工程指示 / 要求簡箋 ENGINEER INSTRUCTIONS(E.I.)

工程指示編號:	EI- 4965A	修改版本:	A
	HK-1330		
工程編號:	J 853	工程名稱:	大窩坪 (延坪道)
收件人:	生統/王良	發件人:	Lai Sik Hung
工程項目:	單元件 廠用保護方案修正 (修訂A:確認廠提供的保護方法)	日期:	12/08/2022

內容: 單元件 廠用保護方案修正 (修訂A:確認廠提供的保護方法)
完成上列要求日期: ASAP

J853延坪道单元件包装保护示意图-1

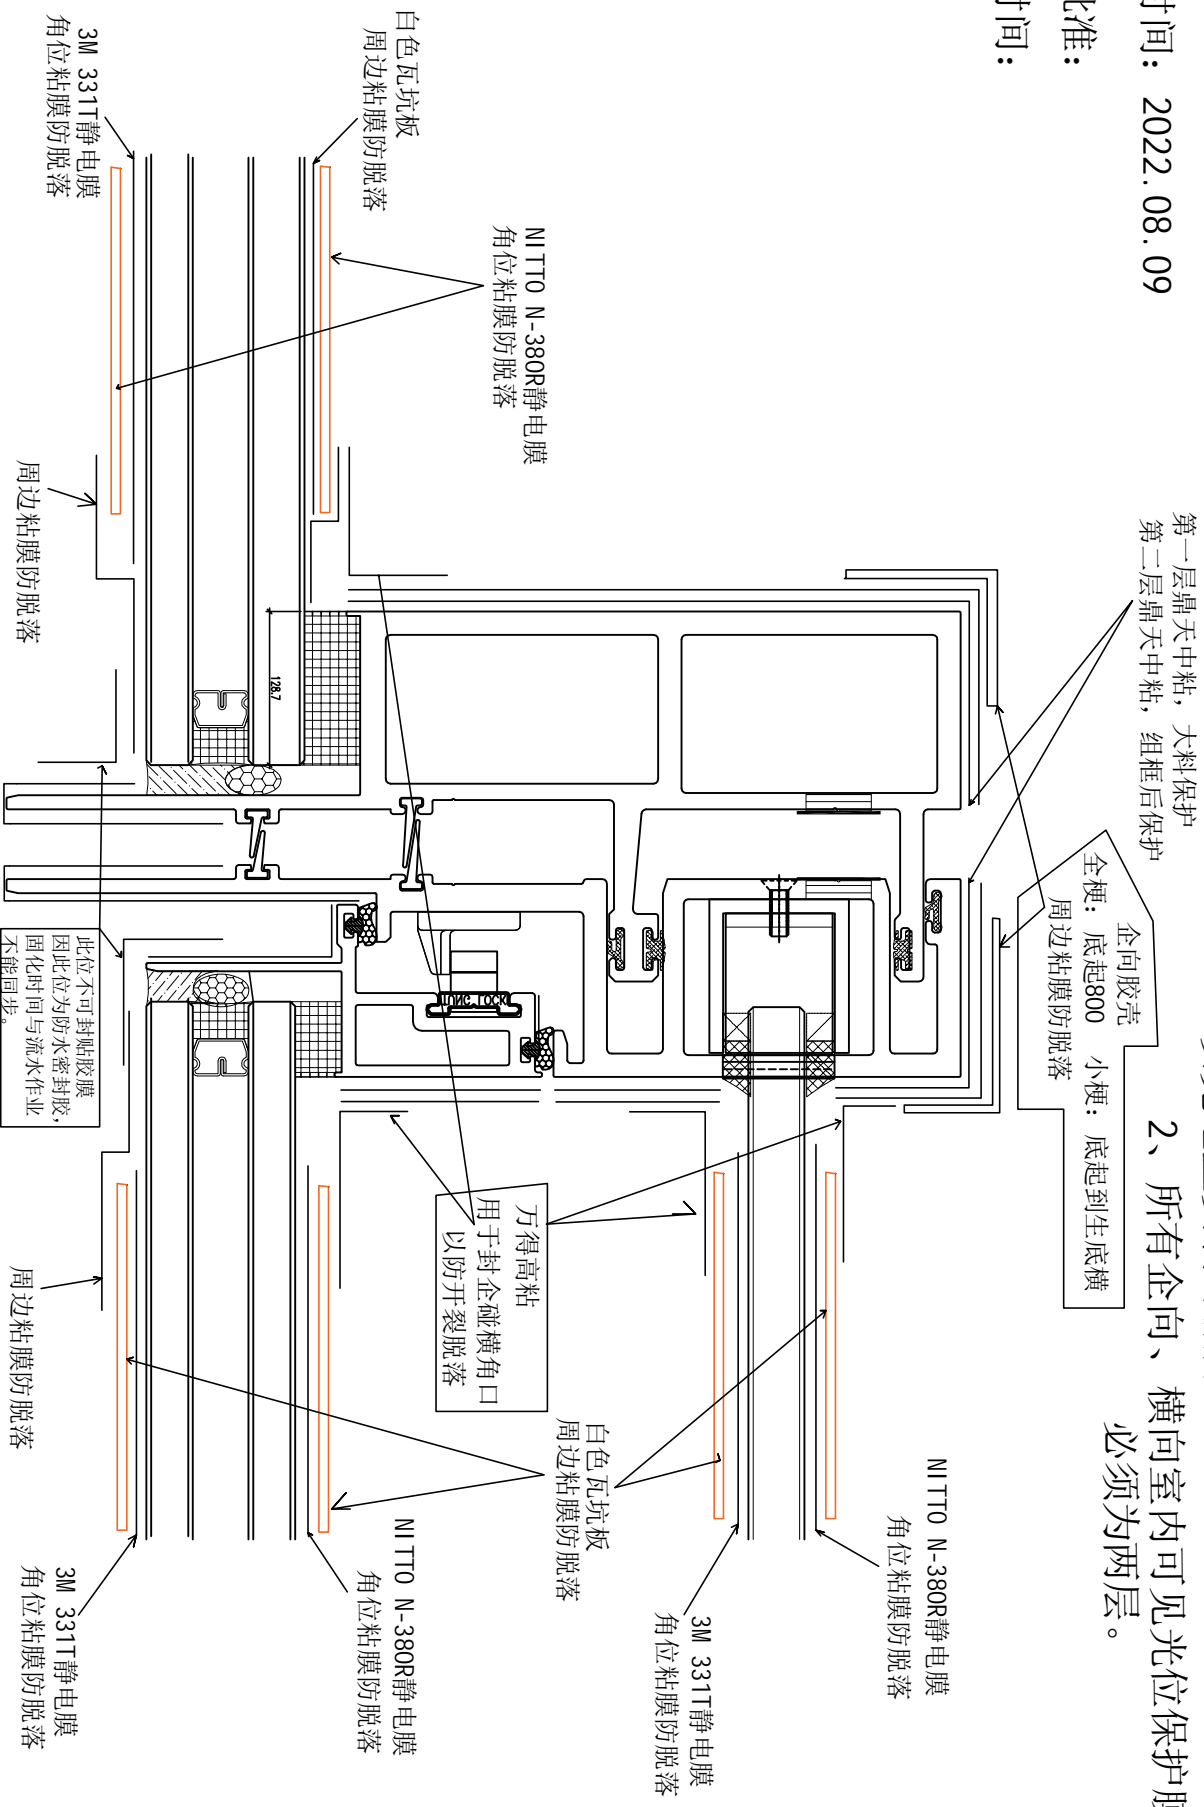
1、室内企向胶膜在见光位横料中处要断开，以免地盆安装时撕除不会牵扯可见光位保护层。

2、所有企向、横向室内可见光位保护膜必须为两层。

J853延坪道单元件包装保护示意图-2

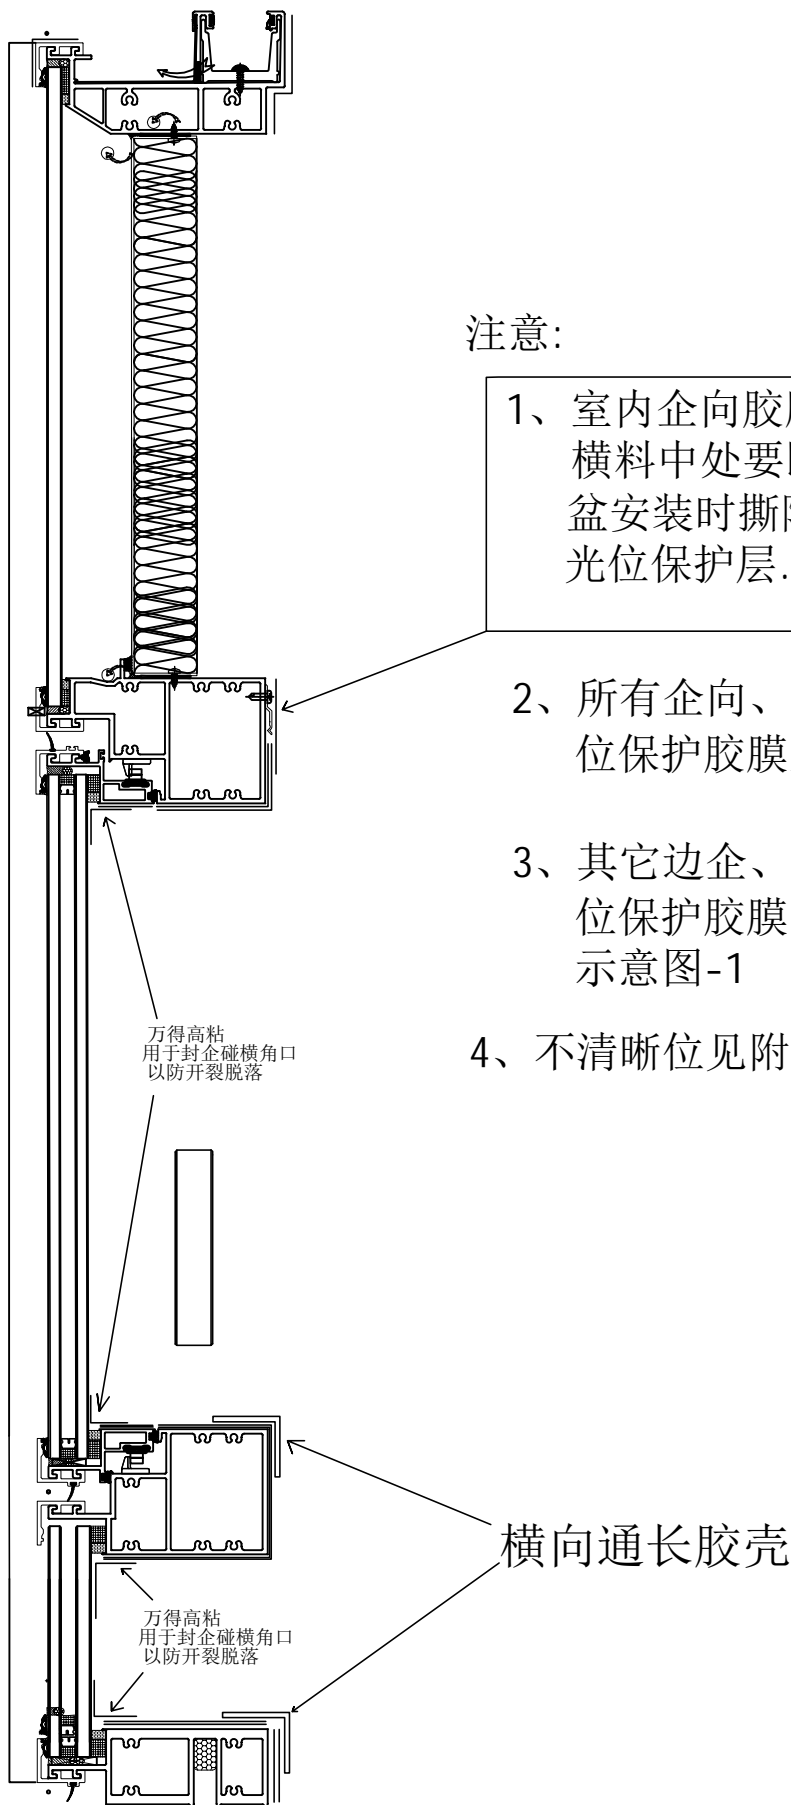
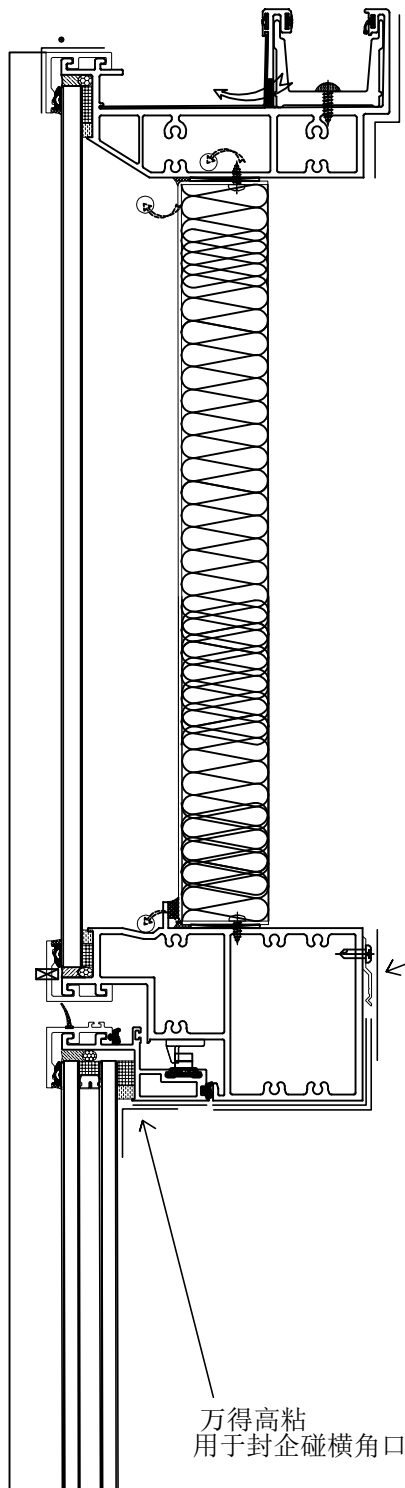
1、室内企向胶膜在见光位横料中处要断开. 以免地盆安装时撕除不会牵扯见光位保护层.

2、所有企向、横向室内可见光位保护膜必须为两层。

3、其它边企、梗企、转角公母企位保护膜、胶壳使用参照示意图-1

4、不清晰位见附页放大示意图-3、4

附页放大示意图-4

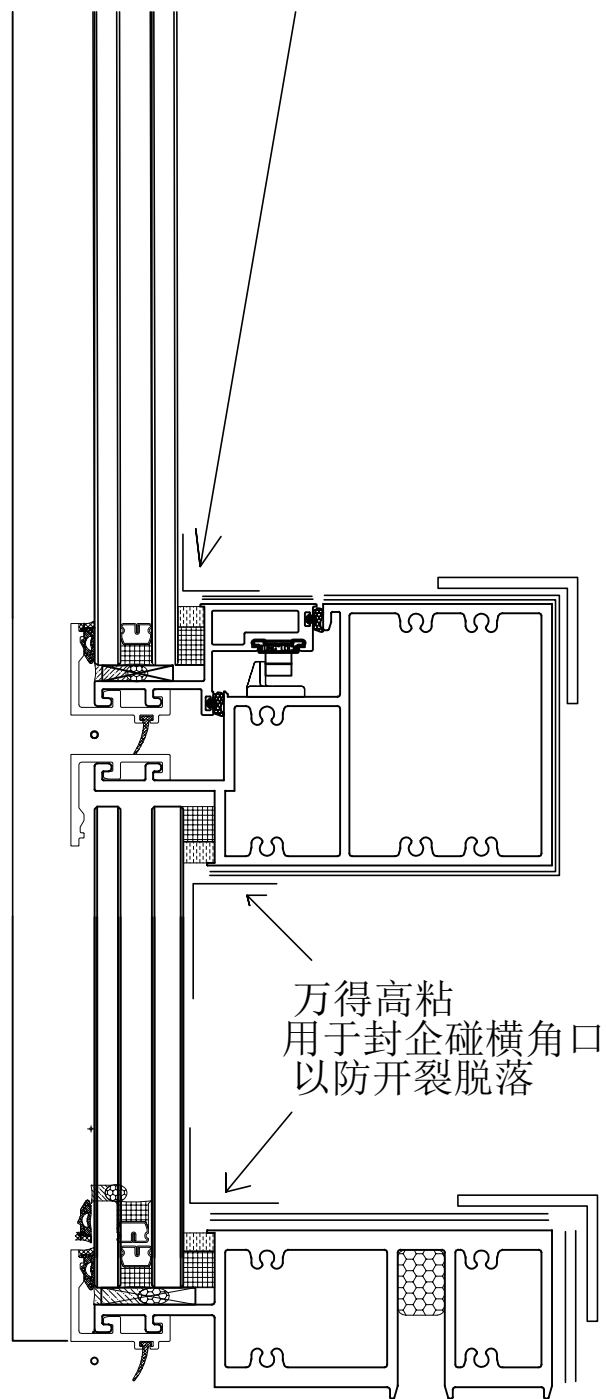
横向通长胶壳

万得高粘
用于封企碰横角口
以防开裂脱落
